Рабочая группа по пассивной безопасности

**Правила № 29 (кабины грузовых транспортных средств)**

**Предложение по дополнению 2 к поправкам серии 02  
и по дополнению 1 к поправкам серии 03**

**Представлено экспертом от Германии\***

Приложение 3, добавление 2,

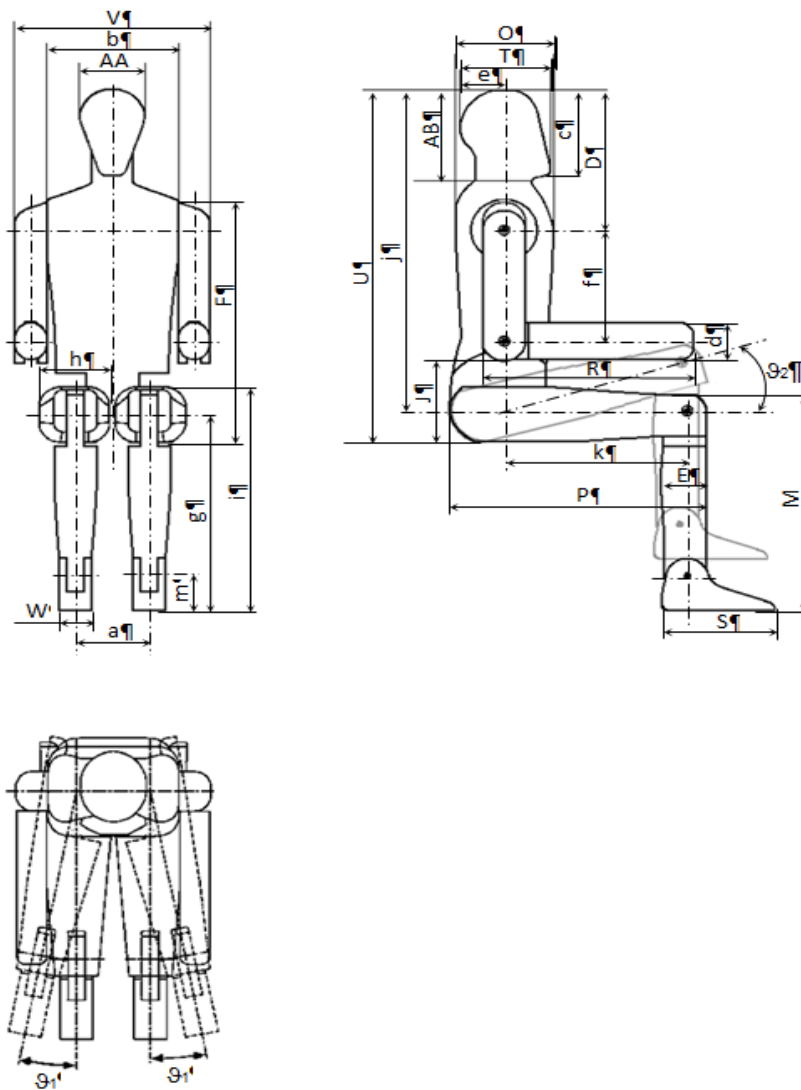
Рисунок изменить следующим образом:

$\vartheta_1$  Поперечное вращение ног 20°

$\vartheta_2$  Направленное вверх вращение ног [45°]

Приложение 3, добавление 2

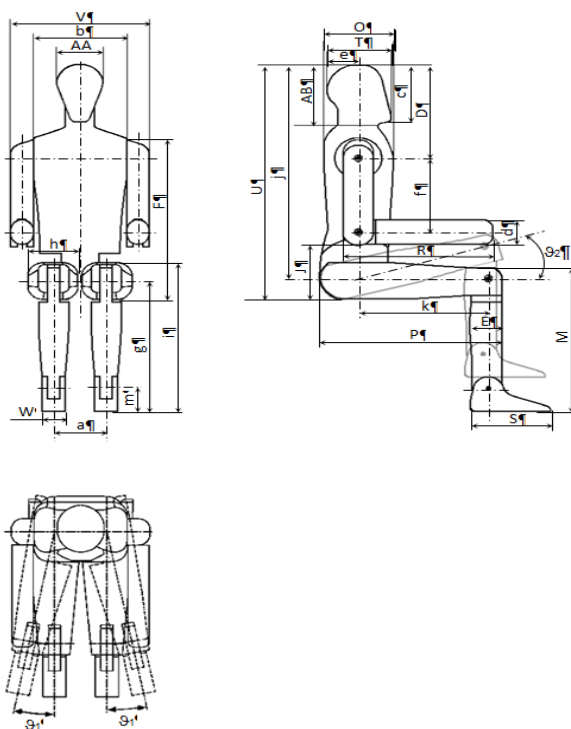
Рисунок изменить следующим образом:

<i>Размеры</i>		
<i>Наименование</i>	<i>Описание</i>	<i>Размер в мм</i>
AA	Ширина головы	153
...	...	...
$\vartheta_1$	Поперечное вращение ног	20°
$\vartheta_2$	<b>Направленное вверх вращение ног</b>	<b>[45°]</b>
